Deiliskipulagsbreyting GR Reitur G1 - Krókháls

KRÓKHÁLS GR Reitur G1

Varðar: Krókháls, GR reitur G1, breyting á deiliskipulagi.

Að lokinni auglýsingu er lögð er fram að nýju tillaga KRADS arkitekta f.h. umhverfis- og skipulagssviðs dags. 28. október 2021 að breytingu á deiliskipulagi fyrir Grafarlæk - Stekkjarmóa - Djúpadal. Um er að ræða nýja lóð þar sem er gert ráð fyrir tveimur skrifstofubyggingum sem grafa sig inn í hæðina að hluta til að falla betur inn í umhverfið og halda hæð og ásýnd bygginga lægri út að golfvallarsvæði GR. Hæðarmunur á lóð er nýttur til að koma fyrir bílajakallara undir byggingunum og skýla útivistarsvæði GR frá bílastæðasvæði. Tillagan var auglýst frá 1. desember 2021 til og með 12. janúar 2022. Eftirtaldir sendu athugasemdir/ábendingar:

Deiliskipulagsuppdráttur

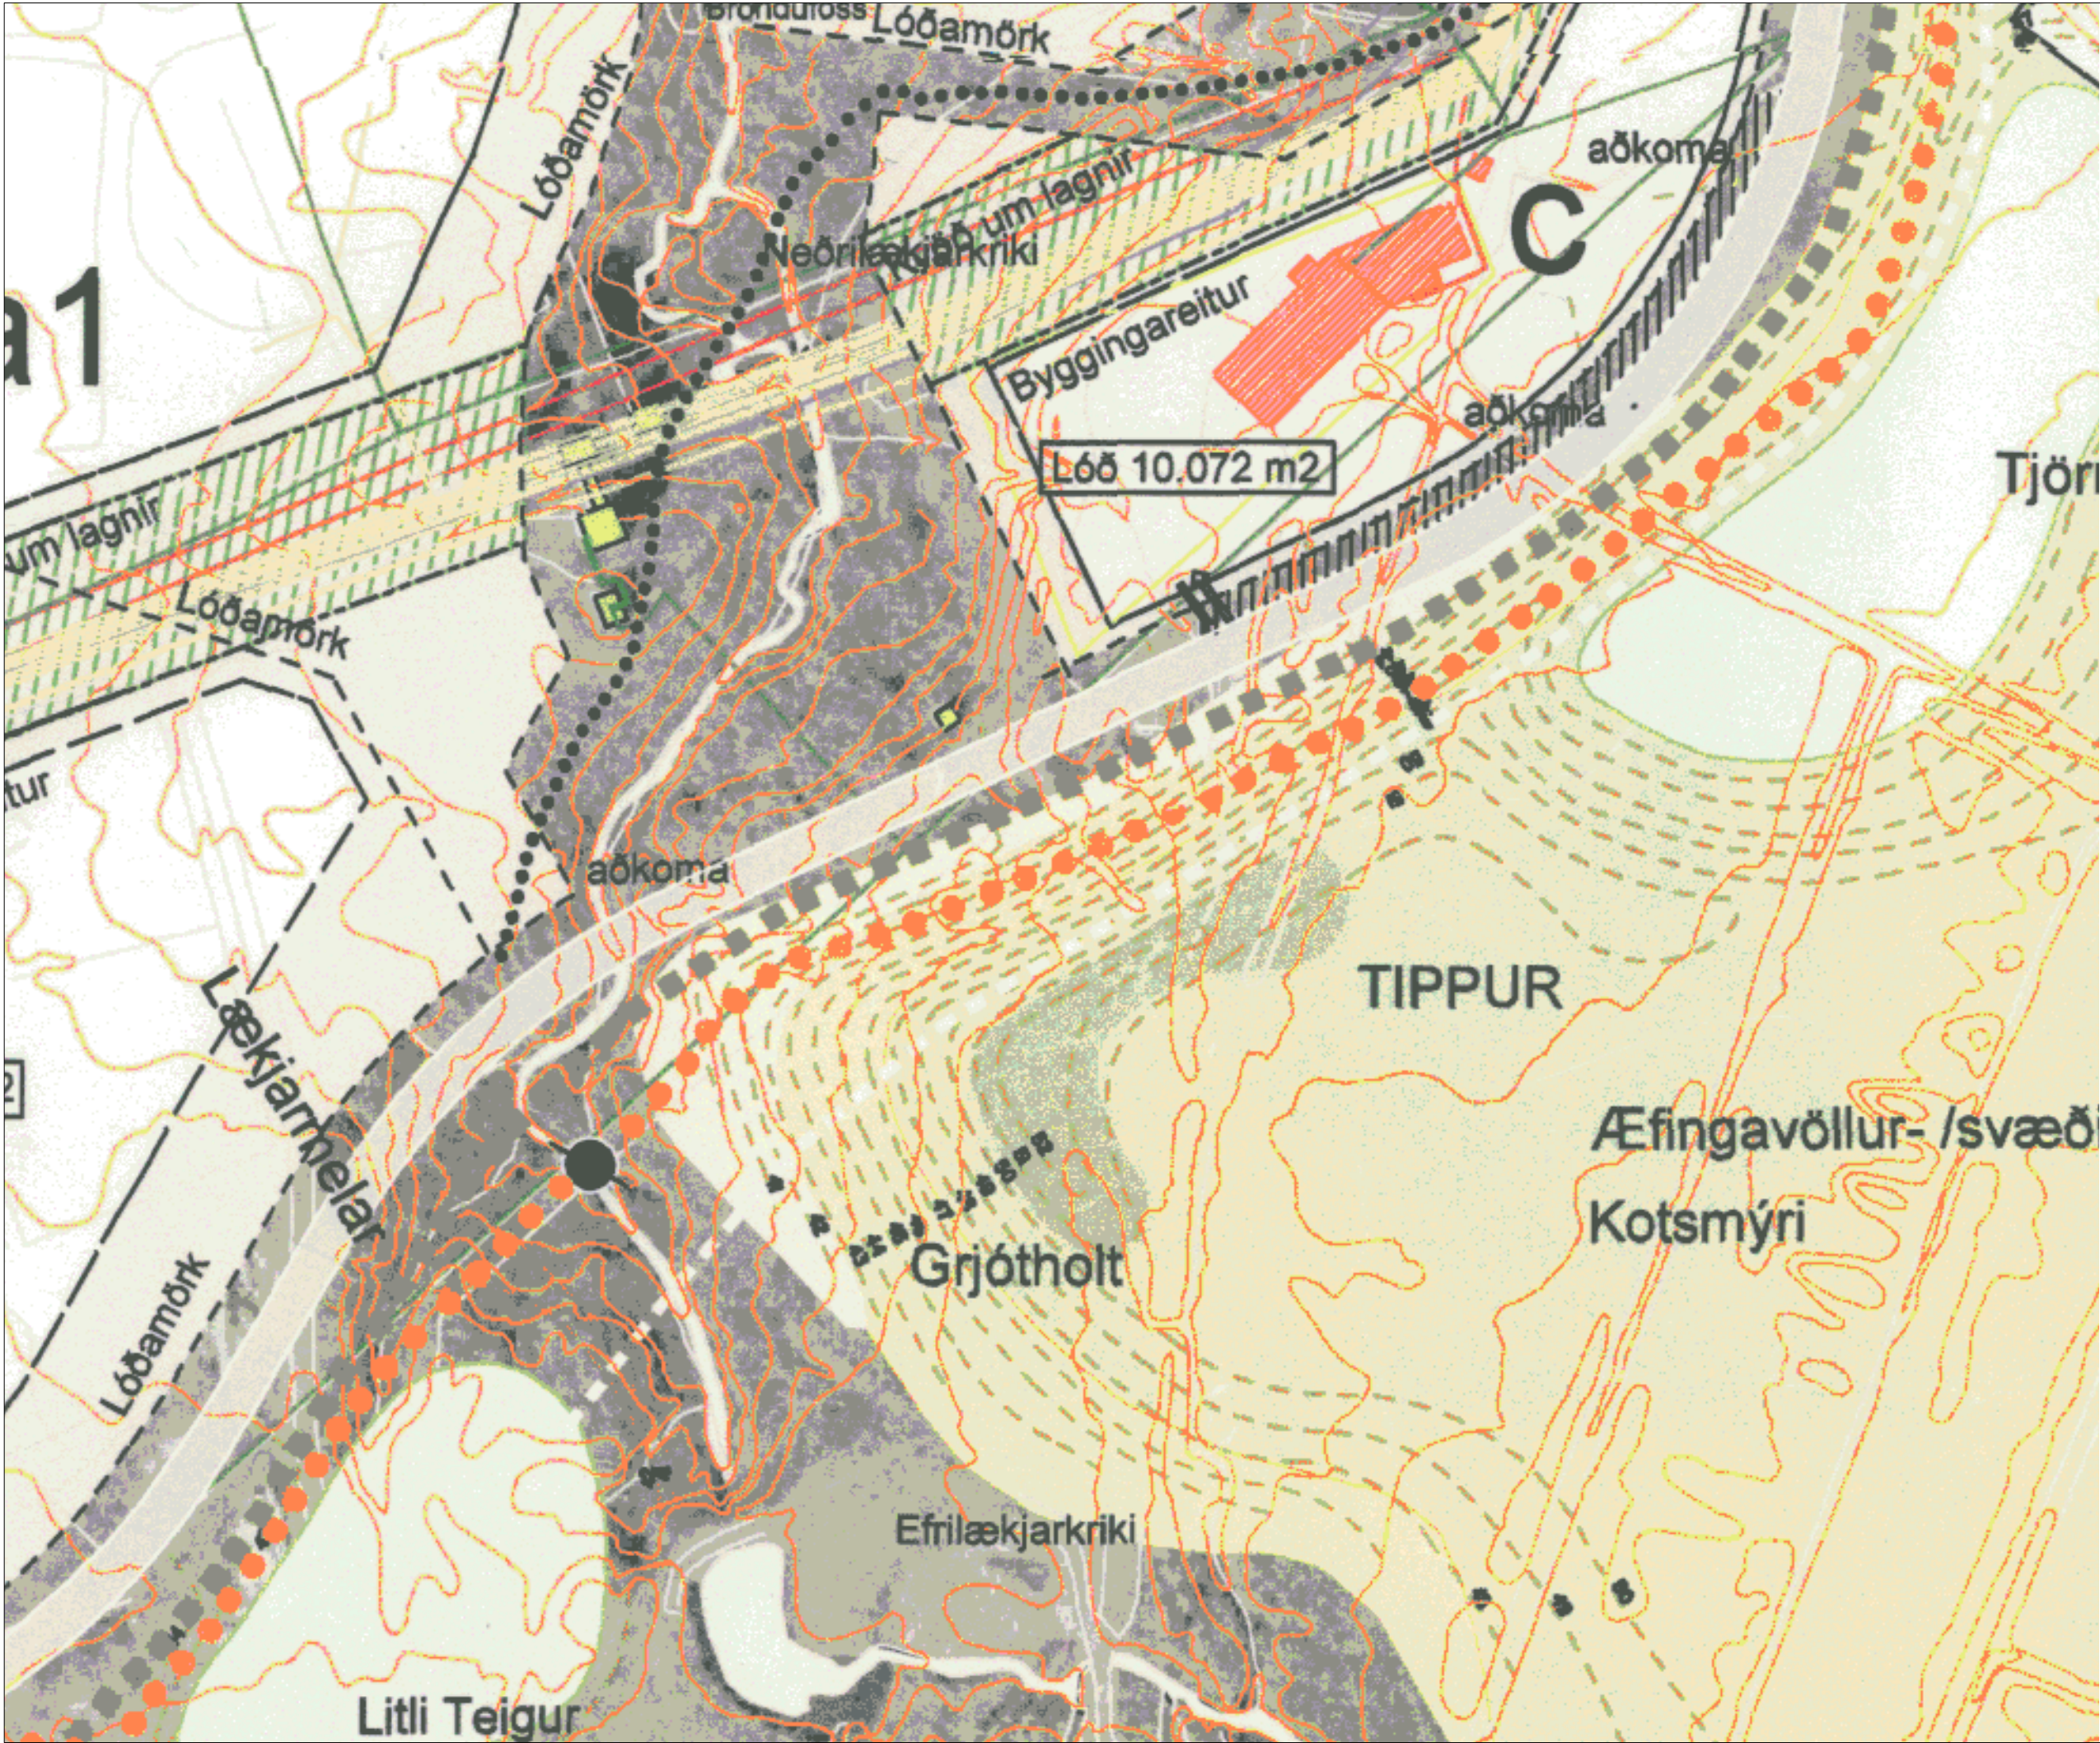
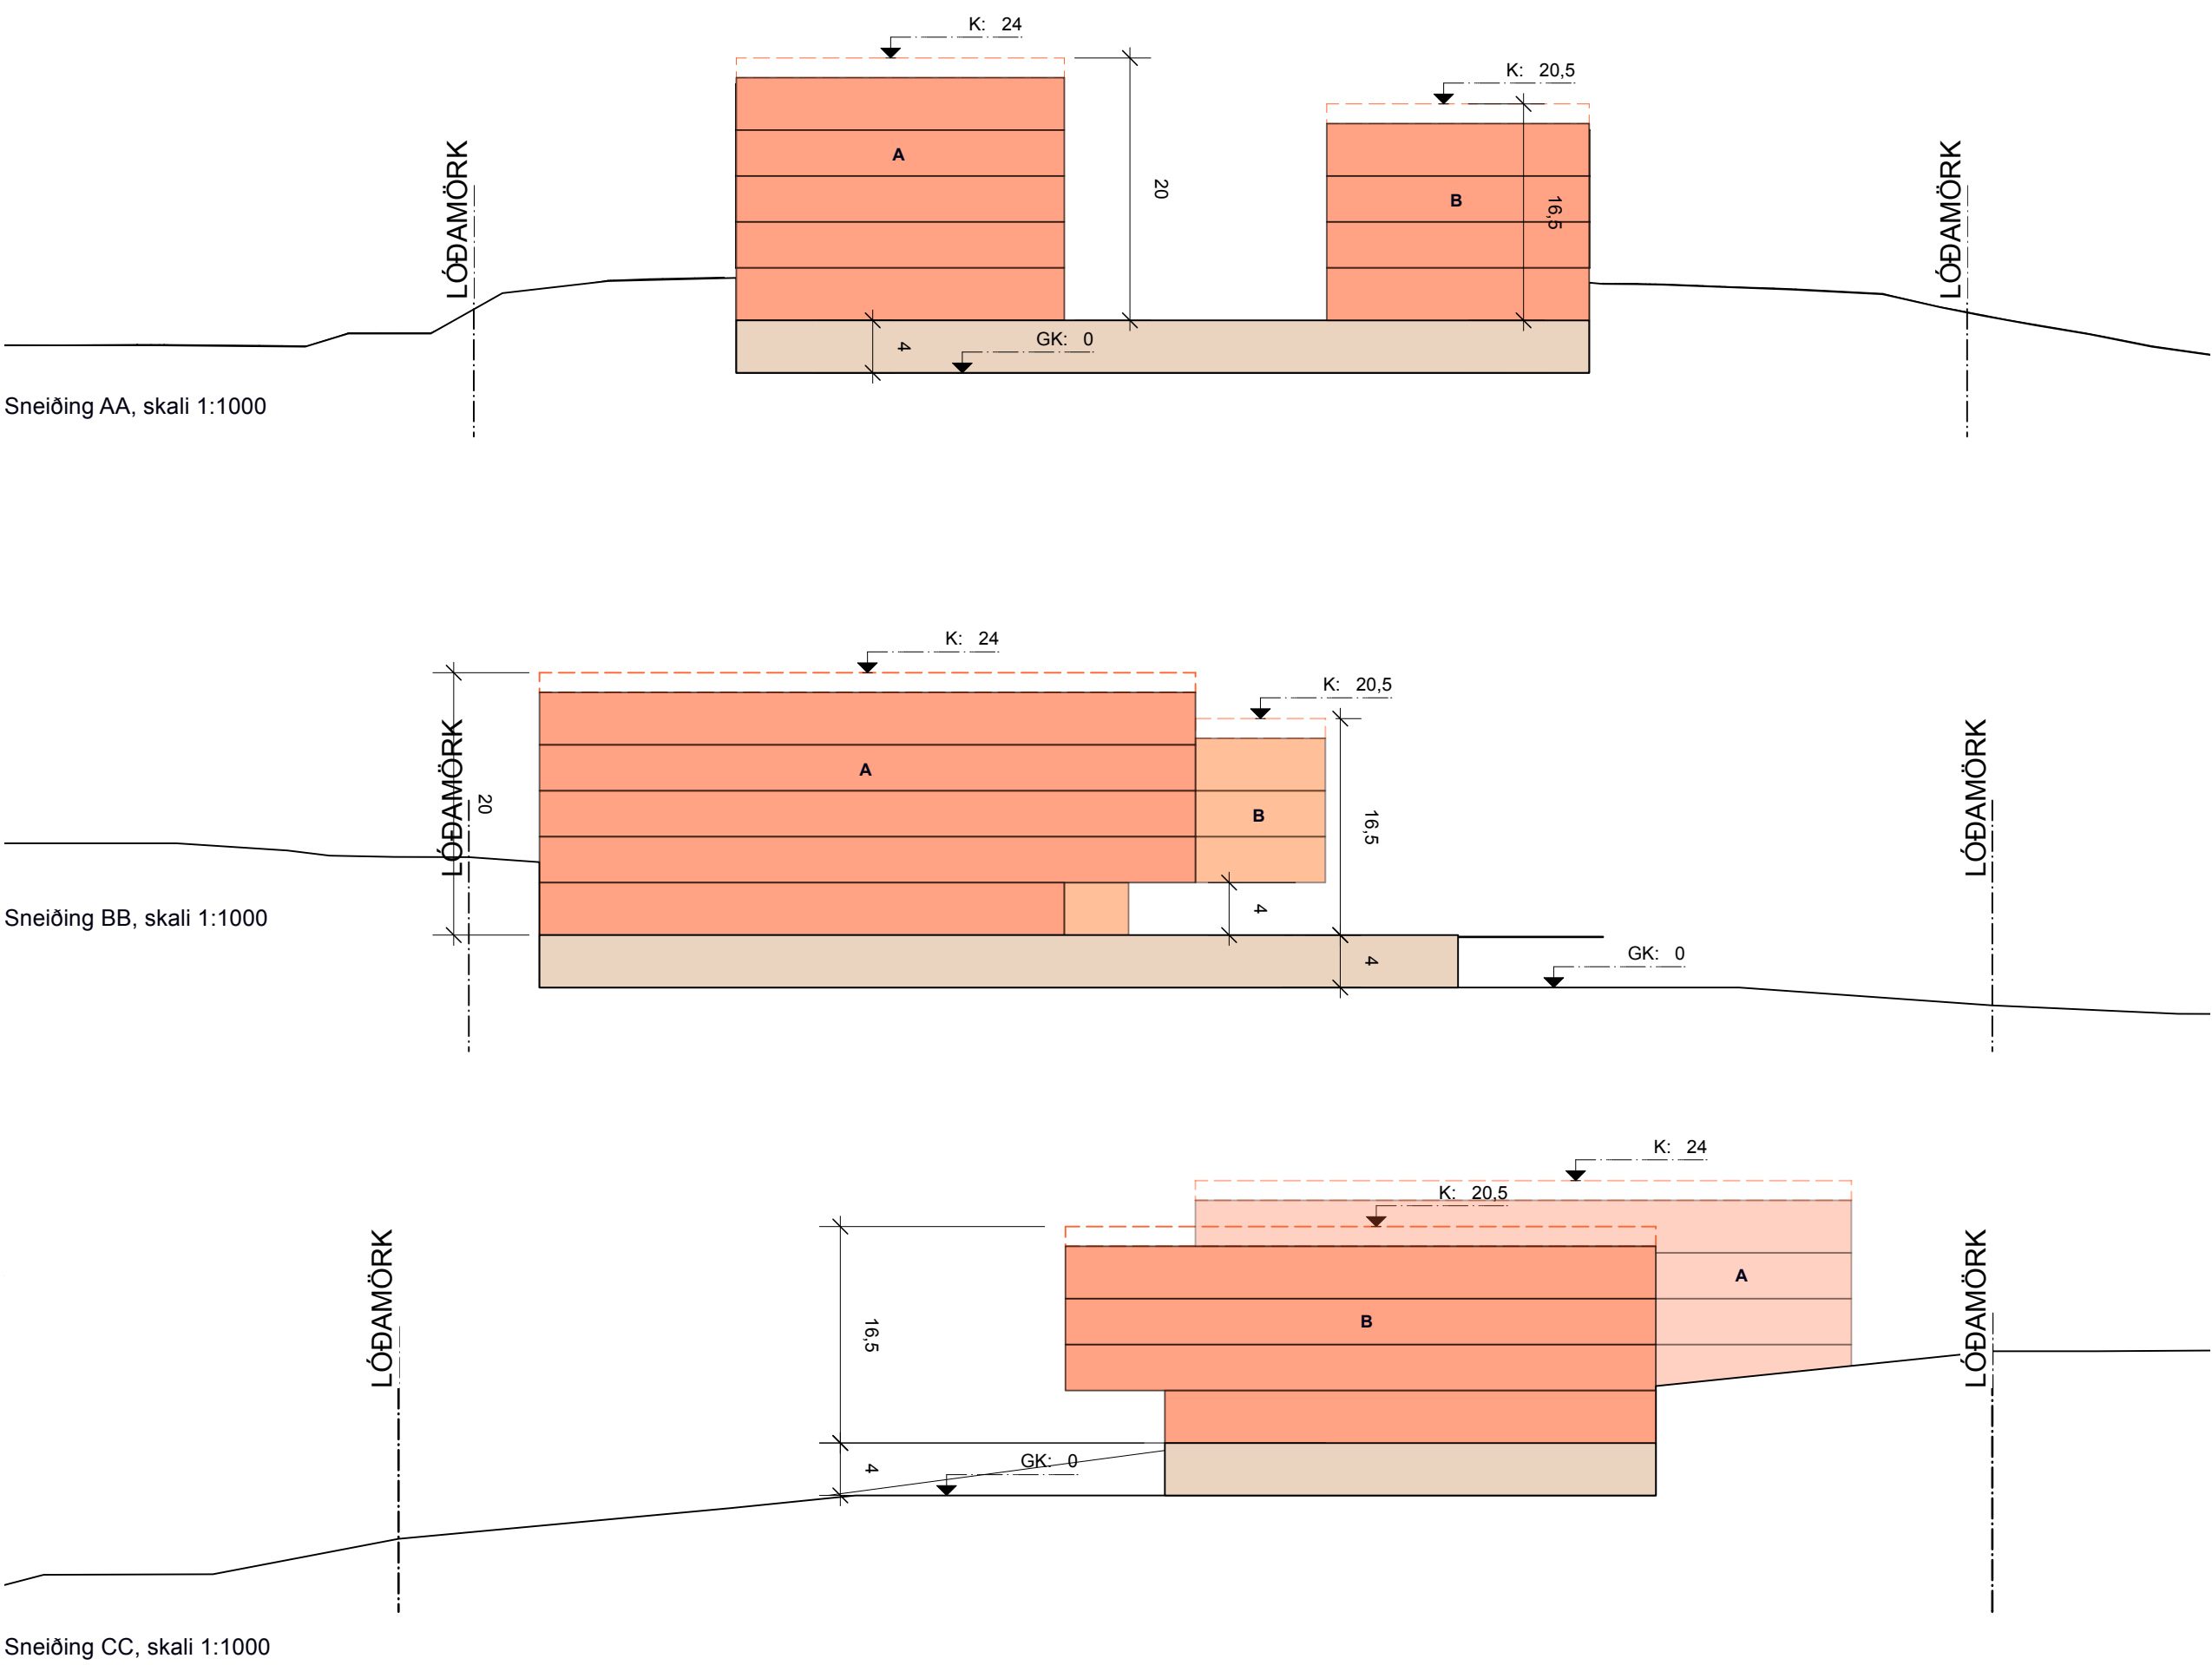
Breytingar dags. 11.04.2022 skv. athugasemdamynd eftir kynningarferli:

Staðsetningar byggingamassa hafa verið færðar til á lóð og hafa færst frá lóðarmörkum til norðurs og austurs um allt að 15 m til að tryggja flæðisgæði frá æðingarsvæði GR. Gert er ráð fyrir netum við lóðarmörk til norðausturs sem skal hanna í samráði við GR. Samráð hefur verið haft við Veitur um tilfærslu bygginga vegna fráveitu frá lóð og hafa skal samráð við veitur við gerð aðkomubúnaðar yfir læk frá götu til að tryggja nægt flæði vatns. Þrívíddarmyndir og skuggavarpamyndir hafa verið uppfærðar eftir breytingu.
